RESPUESTAS A PREGUNTAS SEGUNDA ETAPA

INVITACIÓN PÚBLICA PARA SELECCIONAR LA PROPUESTA TÉCNICA Y ECONÓMICA MÁS FAVORABLE PARA LLEVAR A CABO EL DISEÑO DEL MÁSTER PLAN CONCEPTUAL DEL ÁREA DE DESARROLLO NARANJA – DISTRITO CREATIVO Y EL DISEÑO ARQUITECTÓNICO GENERAL, DETALLADO Y URBANO CON LOS ESTUDIOS TÉCNICOS COMPLEMENTARIOS PARA EL EDIFICIO SEDE DEL DISTRITO DE CIENCIA, TECNOLOGÍA E INNOVACIÓN DE LA CIUDAD DE BOGOTÁ (DCTIB), OFICINAS Y USOS COMPLEMENTARIOS QUE HARÁN PARTE DEL CENTRO DE INNOVACIÓN

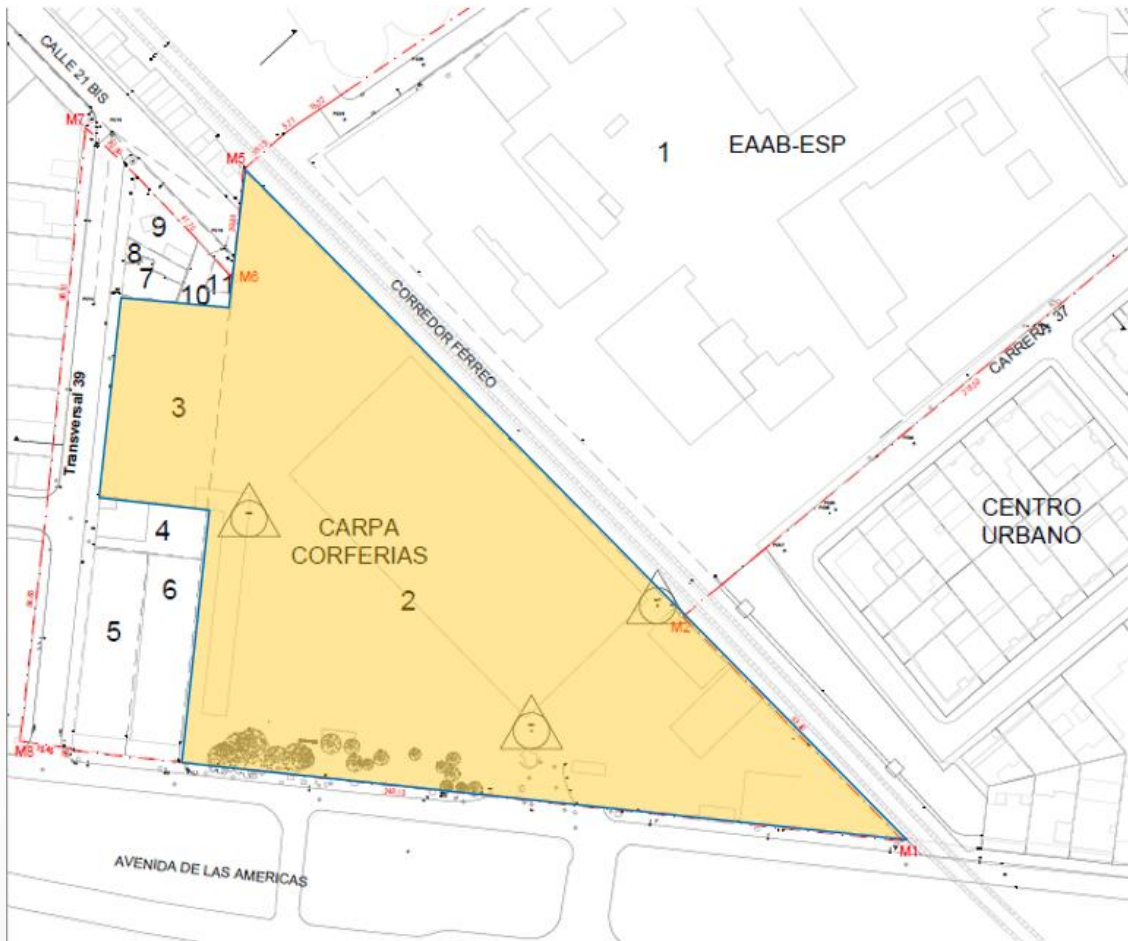
11. *¿Cuáles son los usos pensados o imaginados para la Manzana #2?*

Respuesta: los usos se encuentran en el DTS RESUMEN EJECUTIVO PPRU CORFERIAS+EAAB-ESP_2022-05-20.pdf numeral 3.5.2.1 USOS, Tabla 20. Usos Propuestos PPRU CORFERIAS – EAAB-ESP.

Fuente: Elaboración propia sobre imagen de Google Earth

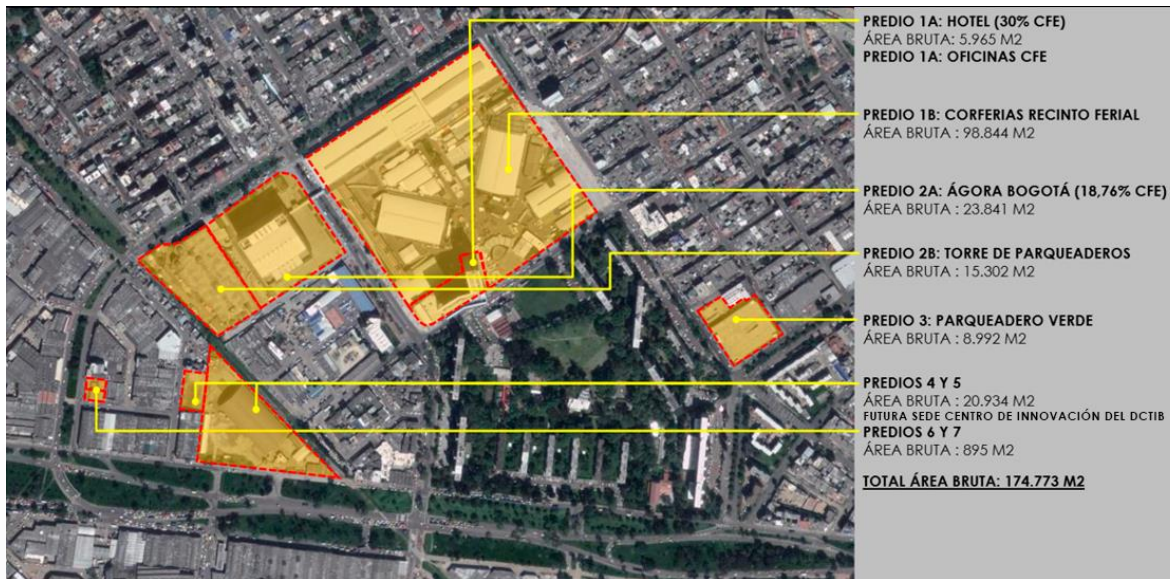
14. Por favor aclarar en un plano qué lotes en el entorno del plan maestro son de Corferias a día de hoy. El plan de Gensler lo contiene, pero es información de 2014

Respuesta: En el siguiente plano se incluye la información solicitada.

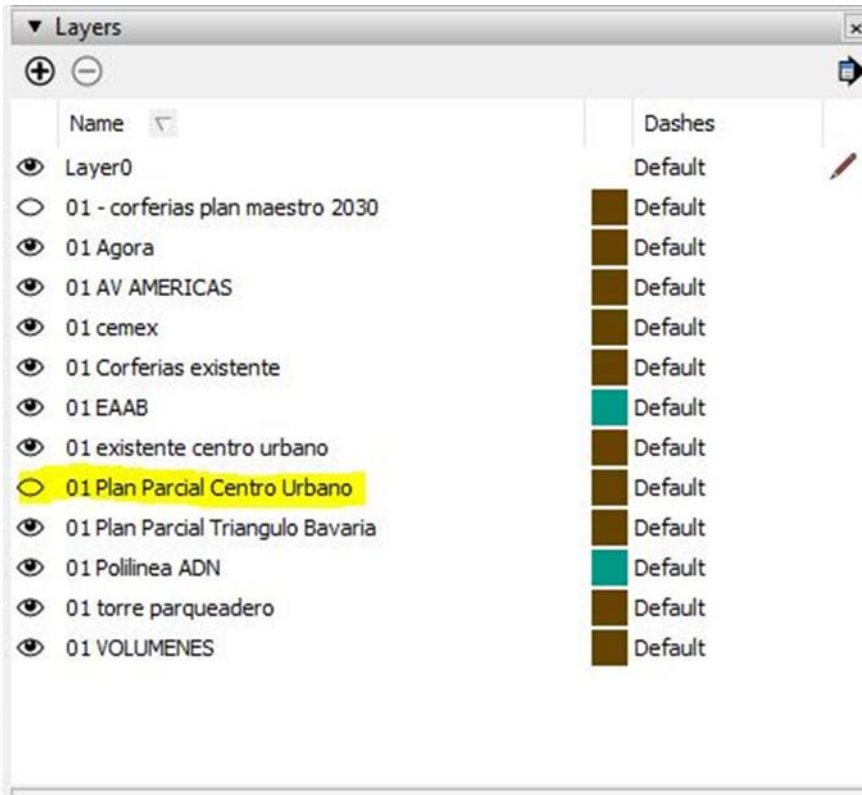
17. *Solicitamos aclarar en un plano las entradas vehiculares aprobadas en la Manzana 1 del PPRU.*

Respuesta. Se envía la información solicitada, la cual se encuentra en el plano georreferenciado denominado BASE MAQUETA 1.500 PREDIO DCTI 20220520.dwg, localizado en la carpeta ANEXO H, adicionalmente se incluye información sobre el Sistema de movilidad de PPRU, que se anexa en el documento **DTS RESUMEN EJECUTIVO PPRU CORFERIAS+EAAB-ESP_2022-05-20.pdf**, que actualiza y sustituye el documento “**DTS RESUMEN EJECUTIVO PPRU CORFERIAS+EAAB-ESP_2022-05-04.pdf**” específicamente para esta pregunta se puede consultar el Capítulo 3.3.4 ESTACIONAMIENTOS (pág. 76) numeral 3.3.4.1 Accesos a los parqueaderos (pág. 85).
